Bebauungsplan Nr.209**„Krückenkrug/Brandenburger Weg“**

erneute und eingeschränkte Behördenbeteiligung gemäß
§ 4a Abs. 3 Baugesetzbuch (BauGB)

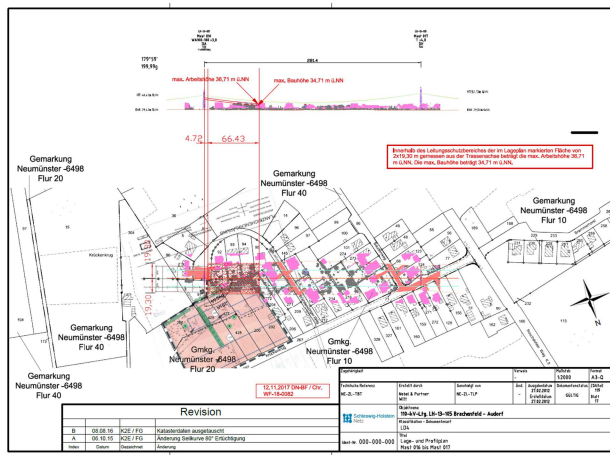
erforderlichen und zu benennenden Aufsichtsführenden gemäß der Rechtsgrundlagen des Arbeits- und Gesundheitsschutzes (insbesondere Arbeitsschutzgesetz und Unfallverhütungsvorschriften der Berufsgenossenschaften) stehen wir gern zur Verfügung. Planen Sie auch für die Durchführung Ihrer Maßnahme ausreichende Abstände zu der 110 kV Freileitung ein, so dass keine Freischaltung erforderlich wird. Sofern die erforderlichen Sicherheitsabstände nach DIN-VDE 0105-100 während der Baumaßnahme nicht eingehalten werden können, ist zwingend die Abstimmung mit der Schleswig-Holstein Netz erforderlich. In diesem Fall muss die Möglichkeit der Freischaltung geprüft werden. Es kann grundsätzlich nur ein Stromkreis einer mehrsystemigen Freileitung abgeschaltet werden. Die weiteren Stromkreise stehen dann weiterhin unter Spannung (110 kV). In diesem Bereich gelten die genannten maximalen Arbeitshöhen unverändert. Die Abschaltung eines Stromkreises hat einen in der Regel mehrwöchigen Planungsvorlauf und kann aufgrund der Netzsituation auch kurzfristig abgesagt werden. Freischaltungen sind kostenpflichtig und bedürfen im Vorwege einer Kostenübernahmeerklärung durch den Bauherrn bzw. Antragsteller. Bei dem Bedarf an einer Einweisung oder einer Freischaltung mit Einweisung wenden Sie sich bitte an die Abteilung Team Freileitung (DN-BF), unter Angabe der Leitungsauskunfts-Nr. an unseren Kollegen Herrn Albrecht, der wie folgt zu erreichen ist: raoul.albrecht@sh-netz.com. Nennen Sie uns in diesem Zusammenhang Namen und Telefonnummer des für die Maßnahme benannten Aufsichtsführenden vor Ort, ansonsten ist eine Einweisung oder Freischaltung mit Einweisung nicht möglich. Rückfragen zum laufenden Vorgang senden Sie bitte unter Angabe der Leitungsauskunfts-Nr. an folgende Adresse: 110kV-Fremdplanung@sh-netz.com. Beachten Sie bitte auch die Hinweise aus dem beiliegenden „Merkheft für Baufachleute“, welches dem bauausführenden Personal zur Kenntnis zu geben ist und deren Vorgaben auch bei späteren Instandhaltungsarbeiten einzuhalten sind. Nur bei konsequenter Einhaltung der maximal angegebenen Arbeits- und Bauhöhen in Bezug auf ü. NN innerhalb des Leitungsschutzbereiches und den weiteren in dieser Stellungnahme genannten Auflagen und Hinweise werden Gefahren für Personen, Werkzeuge und eingesetzte Fahrzeuge, etc. und damit elektrische Unfälle beim Arbeiten in der Nähe unter Spannung stehender Anlagenteile	<u>Kenntnisnahme</u> Ein Hinweis zu Ausführungsarbeiten findet sich unter „Hinweise“ im Bebauungsplan. <u>Wird berücksichtigt</u> Ein Hinweis zu Ausführungsarbeiten findet sich unter „Hinweise“ im Bebauungsplan. <u>Kenntnisnahme</u> <u>Kenntnisnahme</u> <u>Kenntnisnahme</u> <u>Wird berücksichtigt</u> Ein Hinweis zu Ausführungsarbeiten findet sich unter „Hinweise im Bebauungsplan. <u>Kenntnisnahme</u>

präventiv ausgeschlossen. Bei Nichteinhaltung der Vorgaben und Überschreitung der maximalen Arbeitshöhe besteht Lebensgefahr! Diese Stellungnahme bezieht sich nur auf das 110 kV Netz der Schleswig-Holstein Netz im angefragten Bereich. Es können weitere Anlagen der Schleswig-Holstein Netz in dem angefragten Baubereich vorhanden sein. Bitte beachten Sie die getrennten Stellungnahmen des Netzcenter. Beachten Sie, dass im Baubereich Leitungen anderer regionaler oder überregionaler Versorger vorhanden sein können. 3) Ergänzende Hinweise a) Veränderte Flächennutzung im Leitungsschutzbereich der 110 kV Freileitung Beinhaltet Ihre Planung eine veränderte Flächennutzung im Schutzbereich der 110 kV Freileitung, so ist im Vorwege die Anforderung an die zulässigen Leiterseilhöhen als auch die Zuverlässigkeit der bestehenden Maste zu überprüfen. Derzeit sind die Bodenabstände der Leiterseile für den angefragten Bereich für ein Gebiet abseits von Gebäuden, Straßen usw. (z.B. landwirtschaftliche Flächennutzung) ausgelegt. Für andere Flächennutzungen, wie z.B. : - Wohn- und andere Gebäude - Verkehrswege und Parkplätze - Erholungsflächen (Spielplätze, Sportflächen, usw.) sind andere, in der Regel höhere Bodenabstände bzw. Abstände zu Gebäuden zu berücksichtigen, die einen Umbau der 110 kV Freileitung notwendig machen. Sofern Straßen oder Verkehrswege innerhalb des Leitungsschutzbereiches geplant sind, muss der dafür erforderliche Abstand von der Straßenoberfläche zu den Leiterseilen von mindestens 7 Metern eingehalten werden. Die Kosten des Umbaus der 110 kV Freileitung (Planung, Genehmigung, Bau und Inbetriebnahme) sind vom Verursacher zu tragen und bedürfen im Vorwege einer Kostenübernahmeerklärung durch den Bauherrn. b) Unveränderte Flächennutzung im Leitungsschutzbereich der 110 kV Freileitung Beinhaltet ihre Planung eine unveränderte Flächennutzung (z.B. Gebäudeneubau oder -umbau), muss auch bei bereits vorhandener Bebauung im Kreuzungsbereich der 110 kV Freileitung eine Prüfung erfolgen, ob die Leiterseilhöhen und die Zuverlässigkeit der bestehenden Maste ausreichend ist.	<u>Kenntnisnahme</u> <u>Kenntnisnahme</u> Planungsziel des Bebauungsplanes ist eine veränderte Flächennutzung im Bereich des WA und der öffentlichen Erschließungsstraße. Die Überprüfung ist mit dieser Stellungnahme erfolgt. Der gesamte Bereich der Freileitung durchquert den südlichen Teil des Stadtteils Einfeld. Es kann deshalb davon ausgegangen werden, dass die Bodenabstände der Leiterseile der darunterliegenden Nutzung entsprechen. Im Bereich des WA innerhalb des Leitungsschutzbereiches betragen die Abstände zwischen 11,5 und 16 m. <u>Wird berücksichtigt</u> Den der Stellungnahme angehängten Plänen ist zu entnehmen, dass im Bereich der neuen öffentlichen Erschließungsstraße innerhalb des Leitungsschutzbereiches der Abstand von Straßenoberfläche zu den Leiterseilen zwischen 19 und 18 m beträgt. Der hier geforderte Abstand wird demnach eingehalten. <u>Kenntnisnahme</u> Da kein Umbau erforderlich ist, fallen auch keine Kosten an. <u>Kenntnisnahme</u>
